Unterlagen für Energieregler EGO 50.57

Ersatzschaltung für den Energieregler Typ 80.13

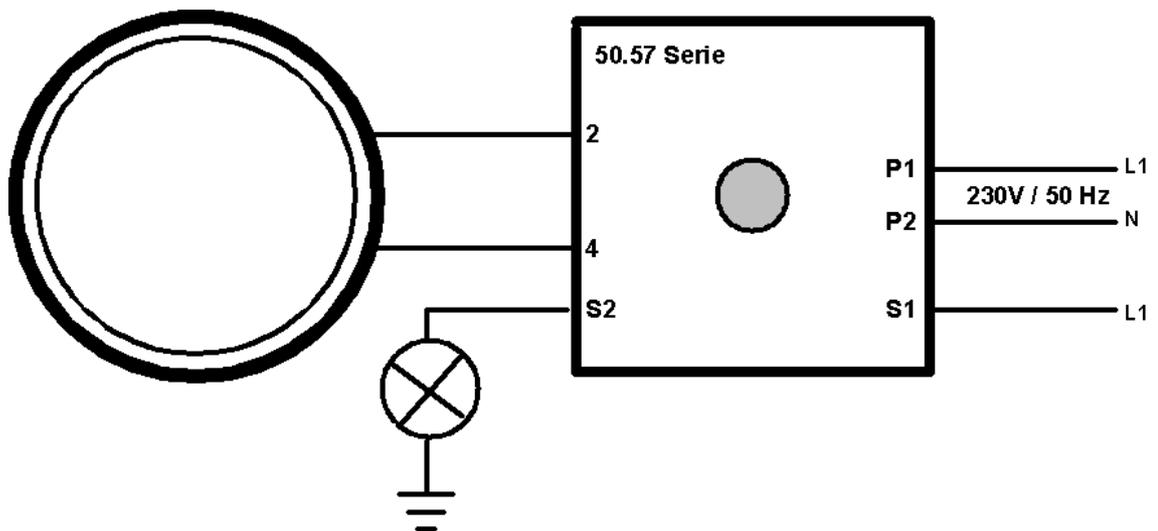
Der nicht mehr produzierte Energieregler Serie 80.13XXX.XXX wird durch den Energieregler 50.57XXX.XXX ersetzt, die Kontakte müssen laut Skizze im Gerät umgeklemt werden.

Die Ankochoautomatik ist in dem Regler 50.57XXX.XXX integriert und wird über die Kontakte 2 und 4 nach der Regelung an die zu steuernden Heiz – und Signalelemente abgegeben (siehe Skizze blau Kontakte).
